**Dodatečné informace č. IX k zadávacím podmínkám k nadlimitní veřejné zakázce
„Zhotovitel stavby Moravian Science Centre Brno“**

Název veřejné zakázky: „Zhotovitel stavby Moravian Science Centre Brno“
Druh veřejné zakázky: nadlimitní veřejná zakázka na stavební práce
Forma zadávacího řízení: nadlimitní veřejná zakázka na stavební práce dle ustanovení § 27 zákona č. 137/2006 Sb., o veřejných zakázkách, ve znění pozdějších předpisů (dále jen „zákon o VZ“)

V technické zprávě IO 01 Příprava území je na straně č. 7 uvedeno:

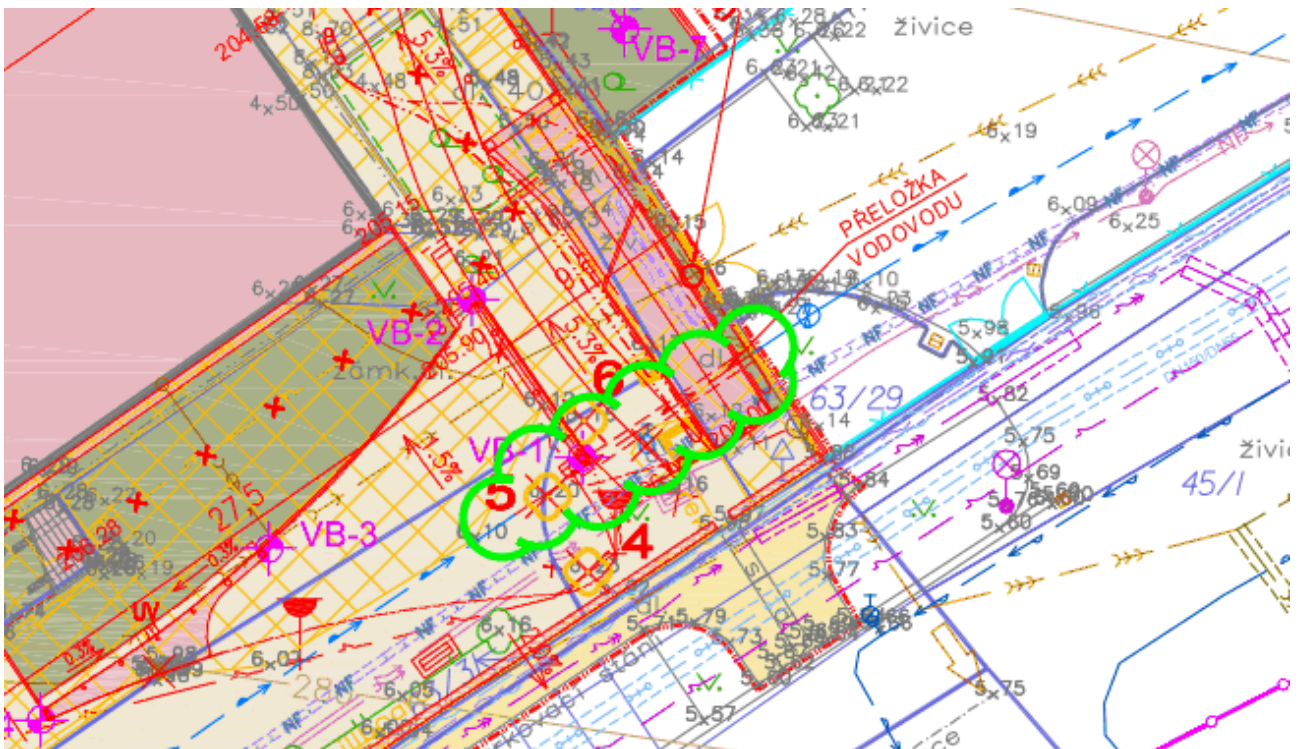
Stávající vnitroareálový rozvod vody v místě kolize s novou navrhovanou rampu (objekt IO 02 Komunikace a zpevněné plochy) bude nutno ochránit před zamrznání. Vodovodní vedení Js 150 bude odhaleno a dle budoucí výšky krytí zeminou zatepleno.

Jedná se dle situace o cca 10m vodovodu, ale nenašli jsme ve výkaze výměr položku pro ocenění těchto prací.

Žádáme zadavatele o doplnění položky do zadávacího výkazu výměr.

Zadavatel prověřil tento dotaz a vyznačuje území dotčené popisovanou úpravou.

Zároveň zadavatel upřesňuje soupis prací v souboru *MSCB stavba 10-2012 – VV* na listu *IO.01 IO.01.1 Pol* v díle 8 *Trubní vedení* novým popisem položky č. 20. Zadavatel žádá všechny zájemce o zpracování úpravy do soupisu prací následovně:

Díl: 8	Trubní vedení			
20	8.01	Výšková úprava vedení stávajícího vodovodu pod budoucí rampou v délce 13,0 m vč. izolace, litina DN150	kpl	1,00
Celkem za		8 Trubní vedení
